La controverse des barrages continue

En complément de son article paru dans notre numéro du 21 mai 1949, M. Maurice Paschoud nous prie de porter à la connaissance de nos lecteurs les lignes suivantes (Réd.):

Gulächten über die Staumauer
St. Barthélemy (Cleuson)

Fig. 1.

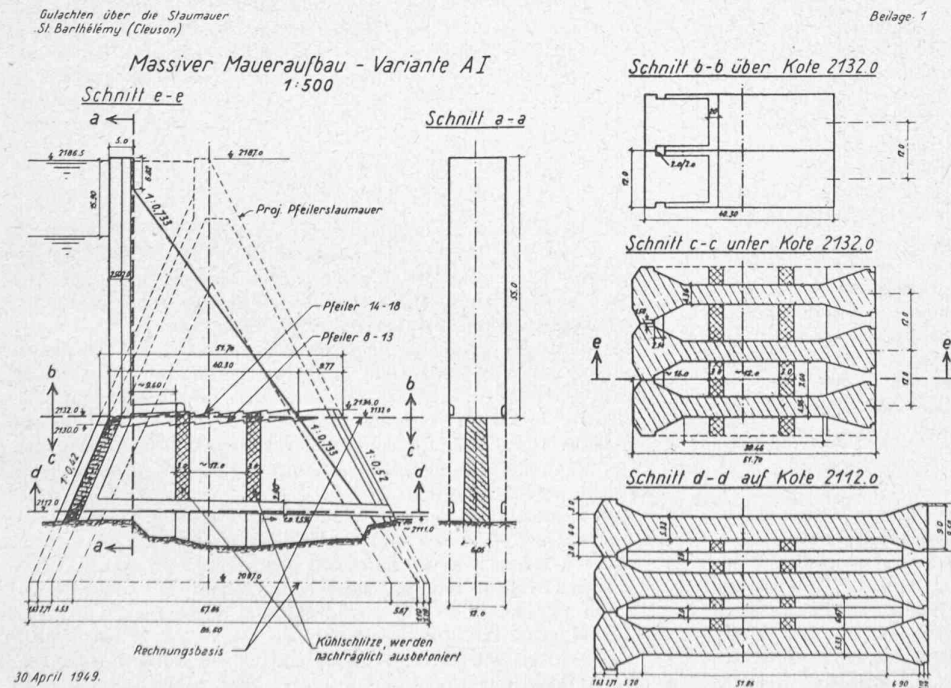
Variante A I. La figure 1 donne les renseignements nécessaires sur cette variante qui prévoit l'achèvement, sous forme de mur plein, de la partie du barrage déjà exécutée.

Elle indique aussi, en trait-trait, la forme du projet primitif de barrage évidé. Pour tenir compte des « Directives », l'épaisseur du couronnement est portée à 5 mètres. En vertu de ces directives aussi, on prévoit un abaissement préalable de 15,90 m. du niveau maximum de la retenue, en cas de danger. Cet abaissement devrait porter sur le 36% du volume de la retenue supposée pleine et nécessiterait alors l'écoulement de 7,5 millions de mètres cubes d'eau.

Le parement amont est vertical, le fruit du parement aval est 1 : 0,733. Le raccordement entre les parties ancienne et nouvelle se fait à la cote 2 132. A ce niveau, la longueur du pilier existant est de 50,07 m., mesurés suivant l'axe de l'évidement. Elle surpasse de 9,77 m. la longueur de base de la partie ouest du mur plein. Entre la cote 2 132 et les fondations, la construction existante dépasse, à l'aval, le profil du mur plein achevé. Pour éviter des difficultés dues à ce saillant, les experts en préconisent la démolition. Le remplissage de l'évidement ne doit évidemment se faire, à l'aval, que

Le cube total de béton exigé par cette variante est de 404 000 m³. Il se décompose comme suit :

Partie déjà existante	80 000 m ³
Evidements à remplir	71 000 m ³
Cube de la partie nouvelle	253 000 m ³

Il resterait à mettre en place 321 000 m³ de béton, et le coût total du mur, sur la base des prix indiqués par les ingénieurs consultés par Salanfe S. A., serait de 23 445 000 fr.

Fig. 2.

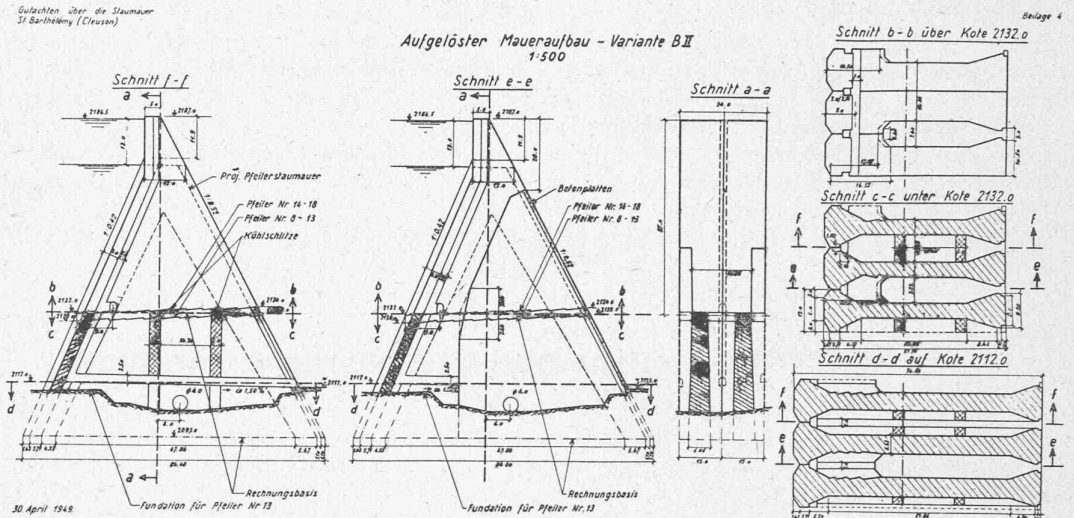
Variante B II. Cette variante représentée sur la figure 2, répond à la question de savoir « comment renforcer la partie du mur évidé déjà construite pour qu'elle présente une sécurité équivalente à celle d'un mur plein ? »

Les experts de l'Inspection se demandent d'abord ce qu'il faut entendre par les mots « sécurité équivalente à celle d'un mur plein. » Ils constatent, c'est un aveu à retenir, qu'il n'existe aucune règle admise généralement et qui fixe le sens cherché. A ce défaut, ils se basent alors sur les Directives du 30 avril 1945. « Pour les bombes utilisées au moment où ces directives ont été établies », disent-ils, ce qui laisse bien supposer que les experts considèrent qu'aujourd'hui, l'efficacité des bombes employées pour détruire les barrages serait infiniment plus grande, « l'épaisseur minimum de béton nécessaire est de 12 mètres. »

Pour les variantes B I et B II, les experts supposent donc qu'en cas de danger, on procédera à un abaissement préalable de 13 mètres à partir du niveau maximum et ils portent l'épaisseur des têtes amont des piliers de 2,50 mètres à 12 mètres. Pour ces deux variantes également, les fruits donnés aux parements amont et aval sont ceux du projet primitif d'E. O. S., de sorte que depuis l'extérieur, il n'y aurait aucune différence d'aspect entre le barrage renforcé et le projet d'E. O. S., si toutefois on fait abstraction de l'élargissement à 5 mètres du couronnement.

La variante B II suppose le remplissage par du béton d'un évidement sur deux. On obtient ainsi des piliers doubles de 16,36 mètres de largeur et grâce à ce doublement de largeur des piliers, on peut se dispenser d'augmenter l'épaisseur des têtes aval des piliers. (Dans la variante B I, l'épaisseur de ces têtes aval est portée à 8 mètres.)

Le cube total de béton de la variante B II est de 400 000 m³ :

Partie construite par E. O. S.	80 000 m ³
Evidements à remplir	45 000 m ³
Partie nouvelle à construire	275 000 m ³

Il resterait à mettre en place 317 000 m³ de béton et le coût de cette variante, sur la base des prix admis par les ingénieurs consultés par Salanfe S. A., est de 23 280 000 fr.
